From:
To:
Subject: RE: verzoek aanvullende informatie vergunningsaanvraag zaak 2026-Z3114 (uw verzoeknummer 20260312 00717 000)
Attachments: [Omleiden water via Molenlossing.png](#)
Sent: 16-4-2026 12:45:57

Op 12 maart 2026 hebben wij uw aanvraag om een omgevingsvergunning voor een wateractiviteit ontvangen. De aanvraag gaat over het tijdelijk afdammen van een primair of secundair oppervlaktewater (uw verzoeknummer 20260312 00717 000). In het verzoek staat dat een houten beschoeiing wordt vervangen voor een stapelwerk. Het aanbrengen van een stapelwerk is ook vergunningplichtig op grond van artikel 2.23 van paragraaf 2.1.5 'Bouwwerken langs een oppervlaktewater' van de Waterschapsverordening Waterschap Limburg. Uit onze administratie blijkt dat u hiervoor nog geen vergunning heeft of een vergunningsaanvraag heeft gedaan. Wilt u dat wij deze activiteit meenemen in deze vergunningsaanvraag?

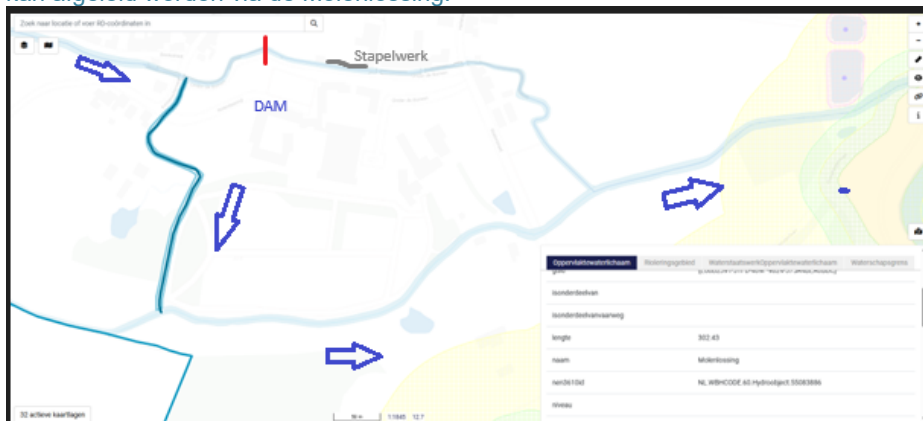
- In de afbeelding hieronder is door jullie het werkvak aangegeven. Zoals het lijkt op de afbeelding wordt de watergang voor een gedeelte afgedamd (dus niet over de gehele breedte). Echter door het gebruik van stalen platen ga ik hier over twijfelen. Klopt dit? Zo ja, hoe zorg je ervoor dat door het gebruik van stalen platen de hoeken van het werkvak waterdicht blijven zodat je een veilig en droog werkvak hebt? Zo niet, waar vindt dan wel de afdamming plaats?

Voor het maken van het werk is het helaas nodig de volledige breedte droog te zetten. Ook al vinden de werkzaamheden maar aan een kant plaats.

Op de foto's is de afdamming in de Itterbeek te zien die eerder al een keer is toegepast. Ook bij een eerder werk van Waterschap zelf op ca 100 meter van de huidige werklocatie is deze zelfde methode gebruikt.

Proefondervindelijk is vastgesteld dat de stalen rijplaat bestand is tegen de waterdruk.

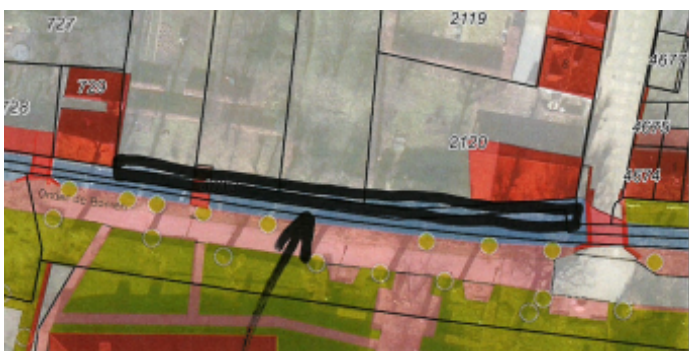
- In de afbeelding hieronder is door jullie het werkvak aangegeven. Zoals het lijkt op de afbeelding wordt de watergang voor een gedeelte afgedamd (dus niet over de gehele breedte). Echter door het gebruik van stalen platen ga ik hier over twijfelen. Klopt dit? Zo ja, hoe zorg je ervoor dat door het gebruik van stalen platen de hoeken van het werkvak waterdicht blijven zodat je een veilig en droog werkvak hebt? Zo niet, waar vindt dan wel de afdamming plaats?
